Nr sprawy: PZD.DIR.5001.02.2015.ES

w sprawie: *zatwierdzenia projektu stałej organizacji ruchu drogowego dla zadania: „Przebudowa skrzyżowania (małe rondo) – etap II (ul. Wiosny Ludów, Bukowina, św. Wawrzyńca) w Orzeszu*

PRZEBUDOWA SKRZYŻOWANIA – II ETAP
(MAŁE RONDO) UL. WIOSNY LUDÓW, BUKOWINY,
ŚW. WAWRZYŃCA W ORZESZU

BRANŻA: **ORGANIZACJA RUCHU**

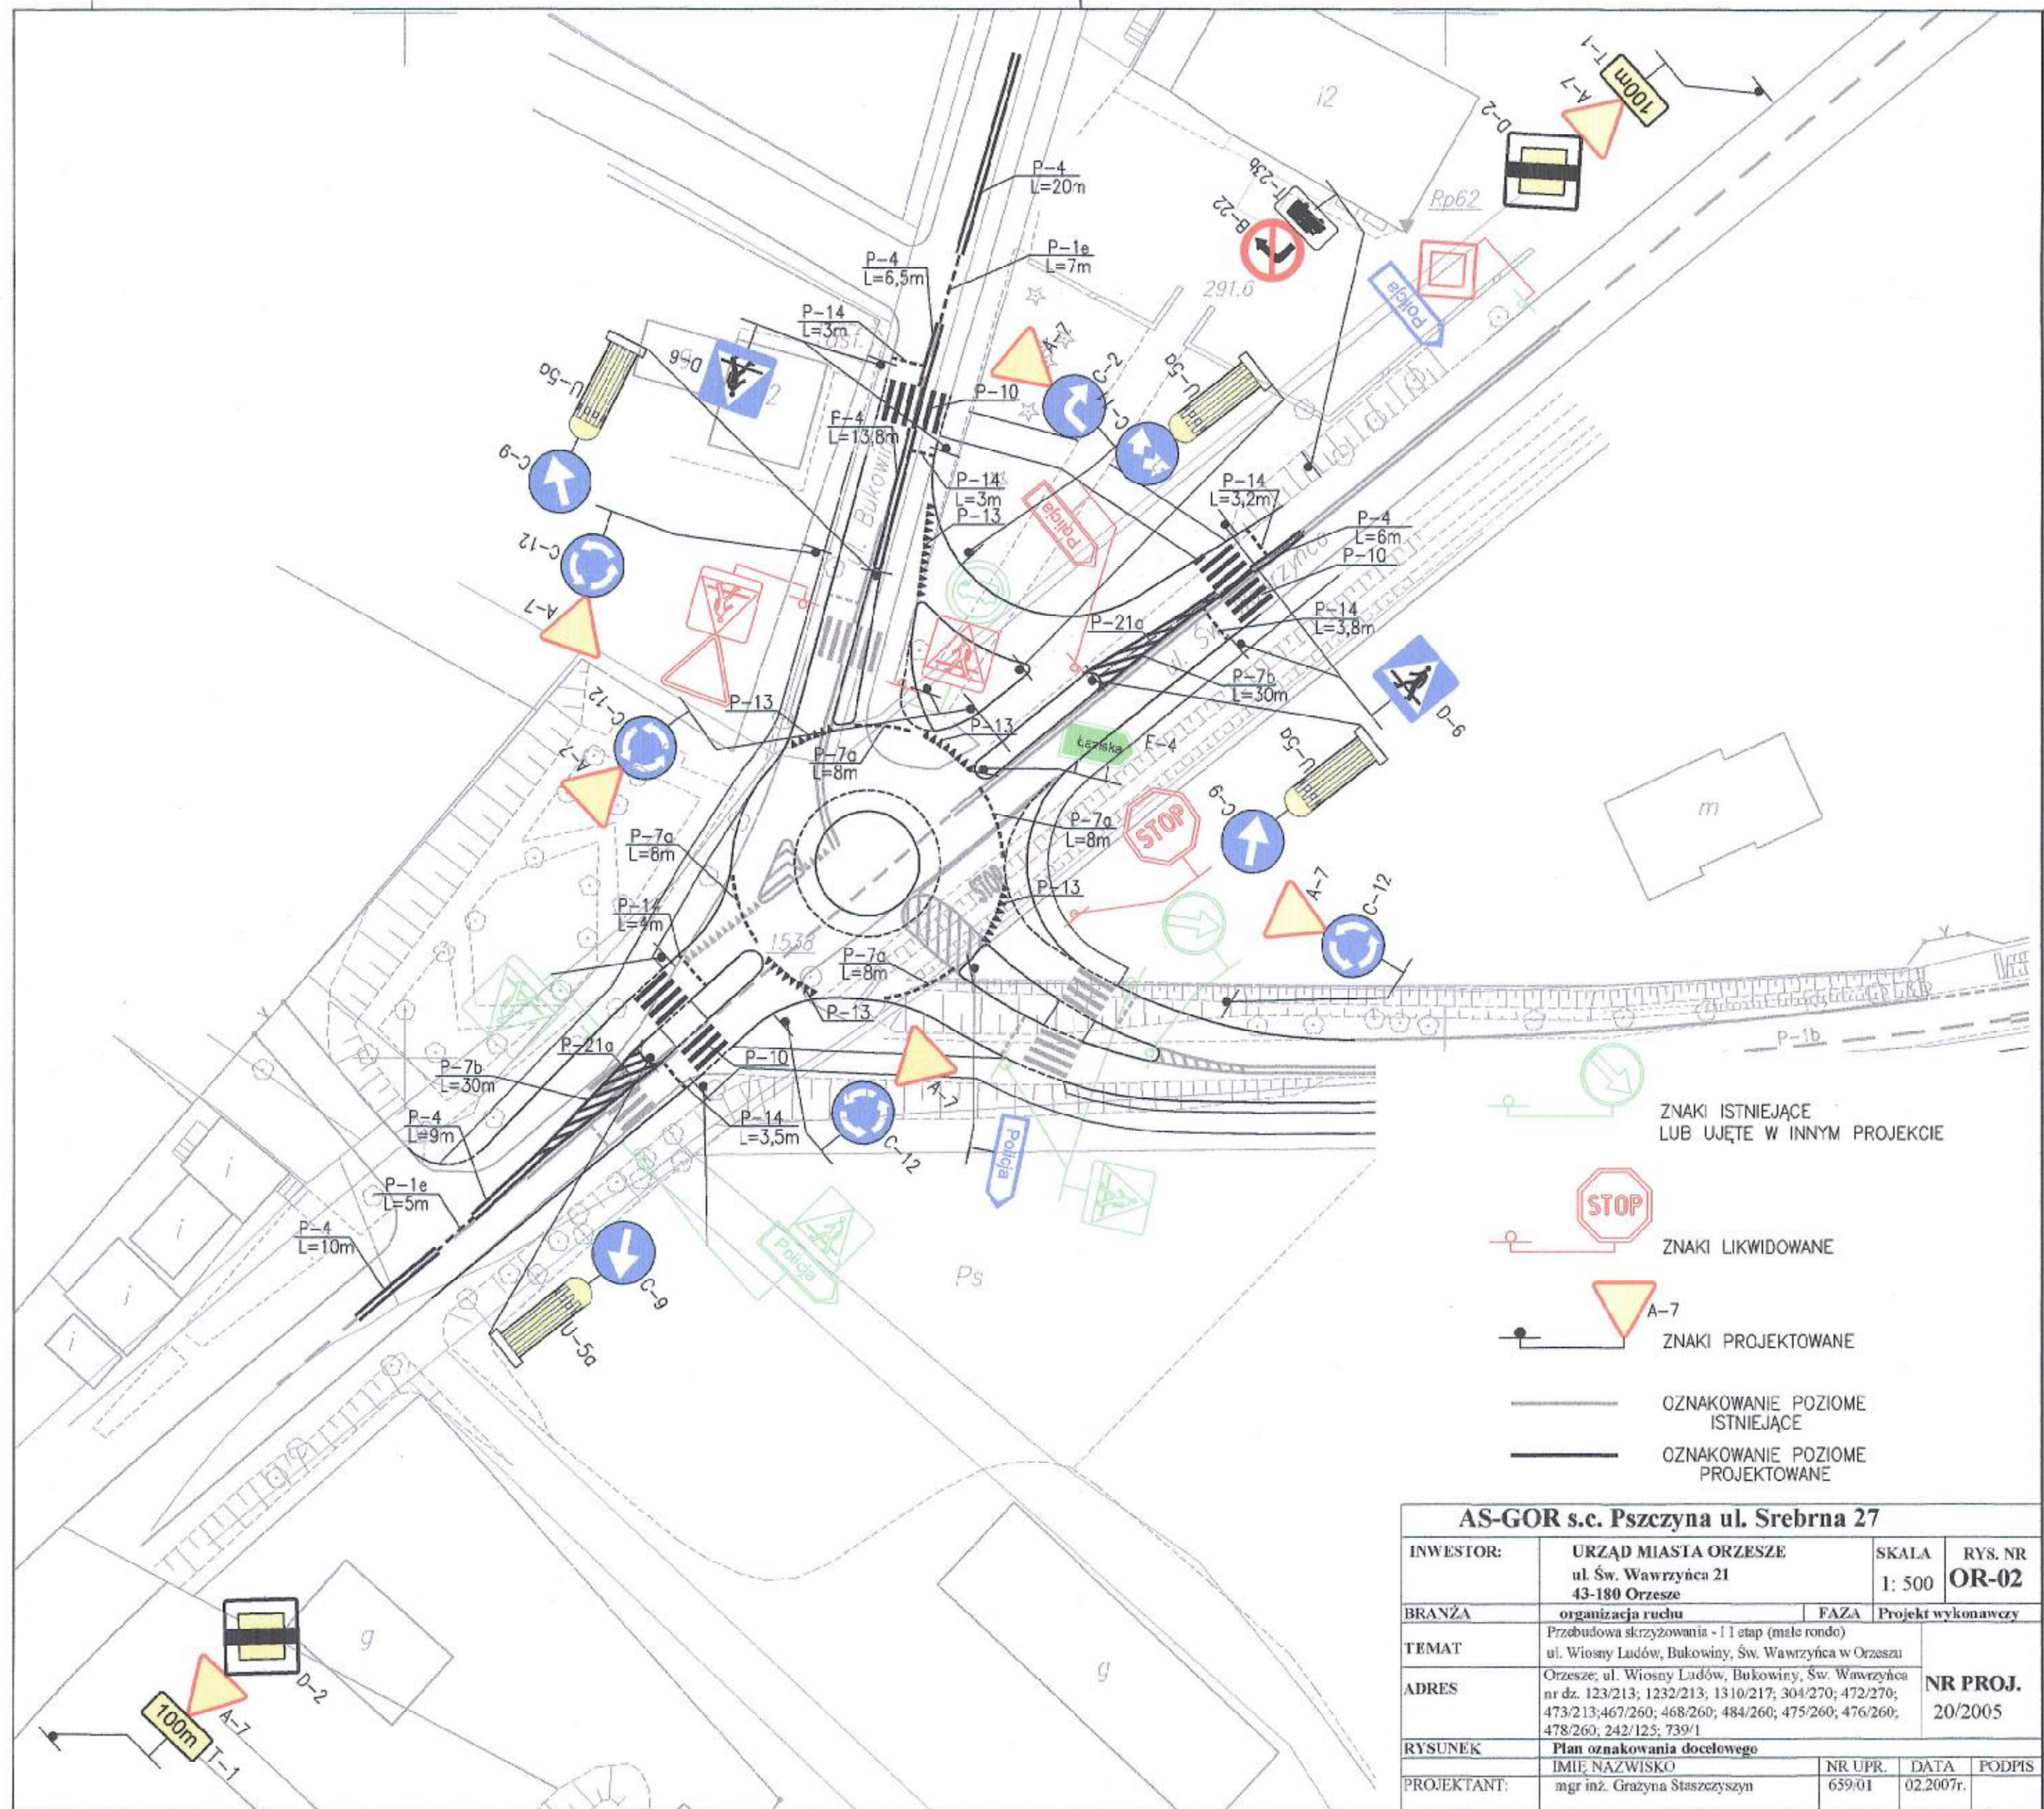
1. Na wyspie pomiędzy ul. św. Wawrzyńca a ul. Bukowina należy zastąpić znaki C-11+U-5a tablicą rozdzielającą U-4b;
2. W ciągu ul. św. Wawrzyńca należy zrezygnować ze znaków B-22+T-23b. Jednocześnie w ciągu ul. Bukowina nie stosować znaku B-5;
3. W ciągu ul. św. Wawrzyńca jadąc w kierunku Lazisk Górnych tablicę E-4 „Policja” należy ustawić razem z tablicą E-4 „Urząd Miejski” w odległości 10m przed znakiem D-6. Jednocześnie na ul. św. Wawrzyńca jadąc w kierunku centrum Orzesza razem z tablicą E-4 „Policja” należy stosować tablicę E-4 „Urząd Miejski”. Dodatkowo tablicę E-6 „Urząd Miejski” ustawić razem z tablicą drogową E-4 („Laziska”). Tablice typu E-6 należy montować na dwóch słupkach.
